MINISTERIO DE TRANSPORTES Y TELECOMUNICACIONES

AUTORIZA EXPERIENCIA DE PRUEBA DE SEÑALIZACIÓN VERTICAL Y DEMARCACIÓN EN LAS INTERSECCIONES DE AV. MOCOPULLI CON LICEO BICENTENARIO, PASAJE PADRE HURTADO Y CHОВI SAN JUAN, EN LA COMUNA DE DALCAHUE, REGIÓN DE LOS LAGOS

Núm. 4.872 exenta.- Santiago, 30 de octubre de 2025.

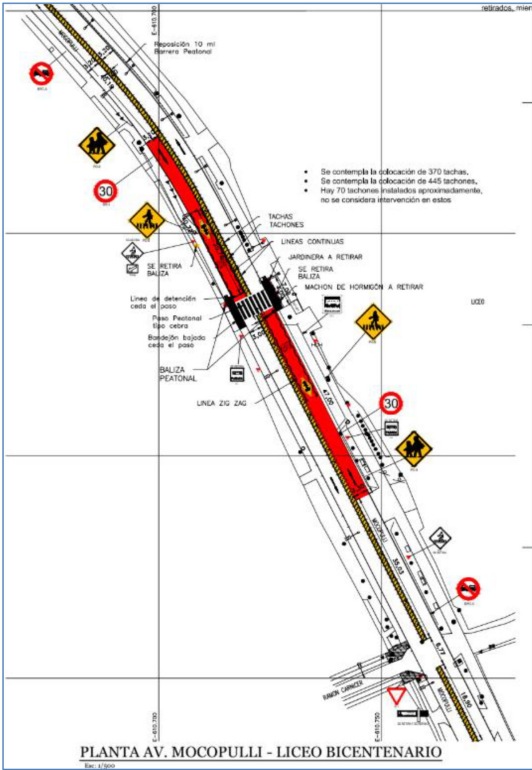
Se deben eliminar las flechas direccionales antes del paso cebra en ambos sentidos	Se elimina.

- a) Ubicación de señales y demarcación en intersección Av. Mocopulli con Liceo Bicentenario.

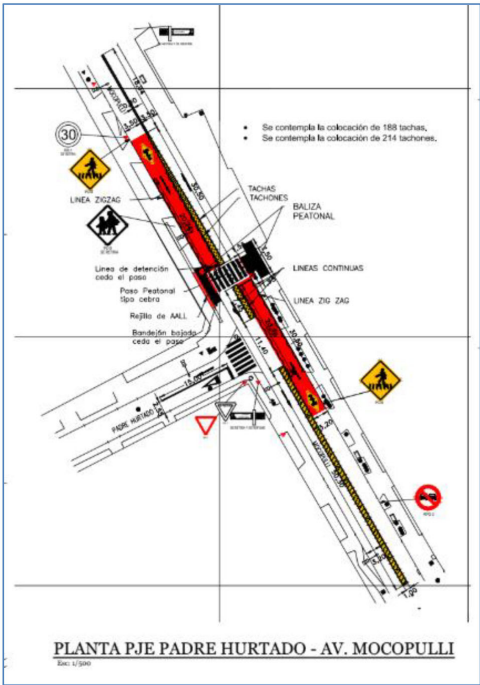
En cuanto a la solución y demarcación de soluciones de mejoramiento de pasos cebra, aprobados por MOP, la demarcación de achurado se muestra de color amarillo y debe ser de color blanco con demarcación elevada de color amarilla y no achurado de color amarillo. Las demarcaciones elevadas pueden ser con tachas o elementos segregadores tipo tachón amarillo.

Se deben eliminar las flechas direccionales antes del paso cebra en ambos sentidos.

Se debe considerar complementar la demarcación del símbolo de zona de escuela, con la respectiva señal vertical correspondiente (PO-9). En las especificaciones se encuentra la demarcación respectiva.

El emplazamiento de la señal de 30 km/h debe ser antes del comienzo de la zona de reducción de ancho de la isla central o mediana. Por otra parte, se consulta si en el análisis de la solución, se evaluó señales tipo MOP que considera baliza con luz led y señal de 30 km/h, operativa solo en horario de entrada y salida de escolares.

La señal de sentido de tránsito (RO - 1b) y de nombre y numeración de calles (IV-3), no tiene las dimensiones mínimas establecidas por el Manual de Señalización de Tránsito.	Se modifica señalética para dar cumplimiento el Manual de Señalización.
No se debe incorporar una imagen en la placa de la identificación de nombre y numeración de calles (IV-3).	Se elimina imagen.
En cuanto a la solución y demarcación de soluciones de mejoramiento de pasos cebra, aprobados por MOP, la demarcación de achurado se muestra de color amarillo y debe ser de color blanco con demarcación elevada de color amarilla y no achurado de color amarillo. Las demarcaciones elevadas pueden ser con tachas o elementos segregadores tipo tachón amarillo.	Tanto el manual de carreteras como el capítulo 3 de Manual de Tránsito permite el uso excepcional de demarcación amarilla; esto considerando que se está utilizando solo para el bandejon central que se está generando con tachas y tachones se encontraría permitido por normativa.

Se debe considerar complementar la demarcación del símbolo de zona de escuela, con la respectiva señal vertical correspondiente (PO-9). En las especificaciones se encuentra la demarcación respectiva.	Se encuentran considerados dentro del proyecto dos señaléticas verticales de zona de escuela a 40 m aproximadamente de cruce peatonal. Adicionalmente en la actualidad existen dos letreros a 290-y 250m aprox. de cruce.
El emplazamiento de la señal de 30 km/h debe ser antes del comienzo de la zona de reducción de ancho de la isla central o mediana. Por otra parte, se consulta si en el análisis de la solución, se evaluó señales tipo MOP que considera baliza con luz led y señal de 30 km/h, operativa solo en horario de entrada y salida de escolares.	En el primer cruce peatonal (Chovi San Juan) se traslada señalética de reducción de velocidad ubicándola 40m antes de reducción de ancho. La baliza considerada estará activa todo el día. Los cruces son muy utilizados por los peatones al encontrarse en una de las arterias principales de la ciudad. Desde el otro lado existe una señalética ya instalada de reducción de velocidad ubicada a 100m aprox. de reducción de ancho por tanto no se contempla en el proyecto.

d) Detalle de señal nombre de calle y sentido de tránsito:

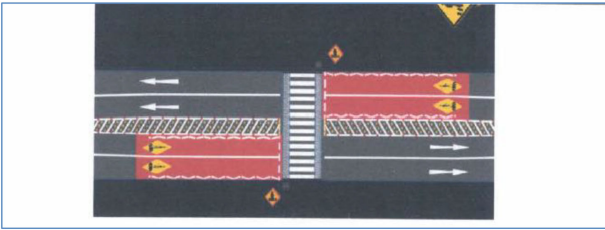
“La señal de sentido de tránsito (RO - 1b) y de nombre y numeración de calles (IV-3), no tiene las dimensiones mínimas establecidas por el Manual de Señalización de Tránsito.

No se debe incorporar una imagen en la placa de la identificación de nombre y numeración de calles (IV-3).
